SERVICE INFO –INA0033

Візуальні зміни та зміна матеріалу обвідного ролика 532 0410 20

Виробники:	Mercedes, Setra
Моделі:	
Mercedes:	Citaro Conecto Travego
Setra:	ComfortClass
Двигуни:	12.0 літр / 185 - 310 кВт
Mercedes:	OM 457.942 OM 457.934 OM 457.940 OM 457.936 OM 457.938
Setra:	OM 457.941 OM 457.944
Номер оригінального обладнання:	
Mercedes	A000 550 13 33
Артикульний номер:	532 0410 20

Зображення 1: 532 0410 20
– стара версія

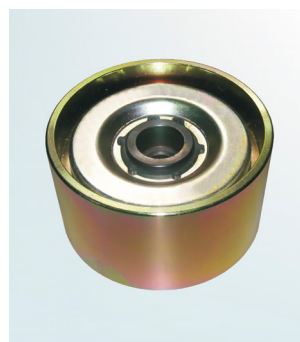
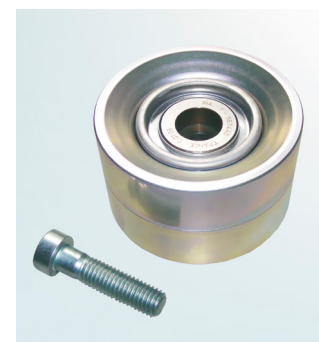
В рамках постійного вдосконалення нашої продукції було здійснено модифікацію обвідного ролика з артикульним номером 532 0410 20.

Ця технічна інформація показує візуальні відмінні ознаки «старої» і «нової» версії ролика.

Крім зміненого способу виробництва новий ролик тепер став легшим (вага нової версії ролика становить 657 г, а вага старої версії – 966 г).

Крім того, нова версія ролика також поставляється з гвинтом M10x40 (див. зображення 2).

Цей гвинт призначений для заміни гвинта, яким кріпився попередній ролик (див. зображення 1).
